Monsieur le Commissaire enquêteur
2ème enquête publique sur la DUP du captage d'eau
potable de Caou-Déqué
En Mairie.
09800 SAINT LARY

Objet : 2ème Enquête publique unique sur le territoire de Saint-Lary (09800) relative au captage de Caou Dequé Les Plagnous en application de l'article L.215-13 du code de l'environnement et de l'article L.1321-2 du code de la santé publique

Contribution du Comité Écologique Ariégeois

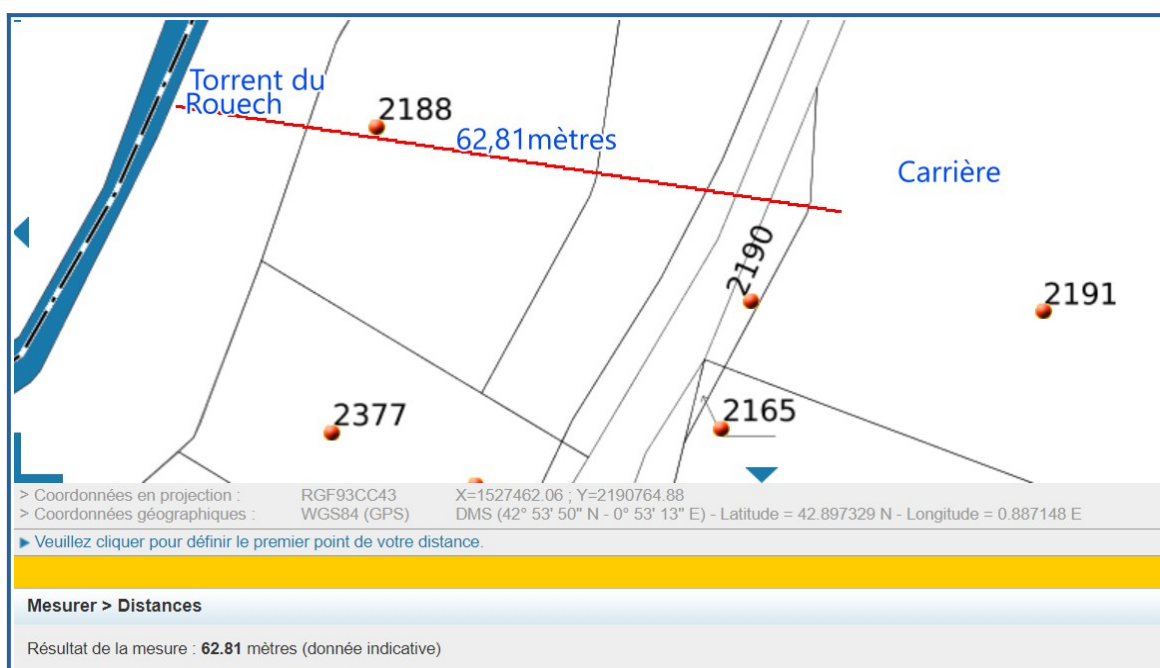
Le scénario imaginé par l'expertise Calligée ne suffit pas à prévenir d'un phénomène météorologique violent, il sera inefficace sur le déversement des hydrocarbures stockés sur le site de la carrière, (5600l d'hydrocarbures + le transformateur + les tirs à l'explosif et les fines d'exploitation).

Il n'est pas dit qu'il n'y aura pas de pollution, au contraire il est affirmé qu'il peut y en avoir, et que toutes les préconisations, et mesures de protections ne peuvent pas être garanties à 100 %, puisqu'il est nécessaire de mettre en place une procédure d'alerte au cas ou il y aurait une pollution, **procédure qui n'a pas été validée.**

Relevé cartographique : [source cadastre.gouv.fr](http://source.cadastre.gouv.fr)

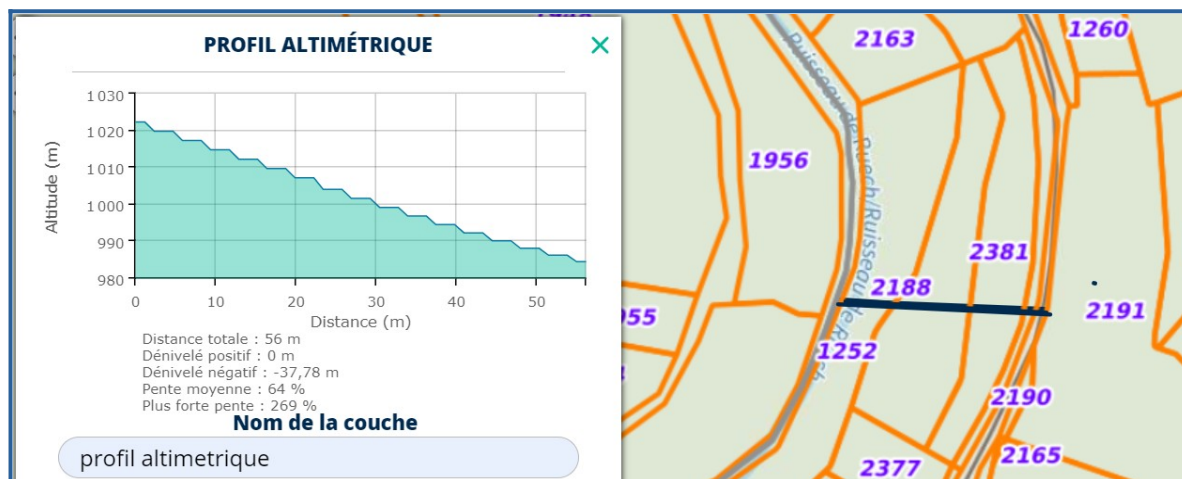
Le périmètre de protection rapproché a été modifié à minima, c'est à dire une petite bande de 20 mètres de large. La carrière se trouve à 62 mètres du Ruech, le périmètre d'autorisation à seulement 12m avec des pentes de plus de 60 % notamment en face de la carrière, la piste se trouve à 56 mètres.

Relevé altimétrique : [source geoportail.gouv.fr](http://source.geoportail.gouv.fr) Distance : 56m Dénivelé négatif: **-37,78m** **Pente: 64 %** **Distance horizontale : 18,22m**

Les parcelles 1252, 2188, 2381 situées en bordure de la route présentent un profil de 64 %. Les eaux de ruissellement auront une vitesse très élevée et se retrouveront rapidement dans le captage en cas d'accident routier, ou d'événements climatiques violents, qui viendraient à faire déborder les dispositifs de sécurité de la carrière. Les parcelles 2380, 2381, 2190, 2377 font partie du périmètre d'autorisation, la Parcelle 2191 zone d'extraction.
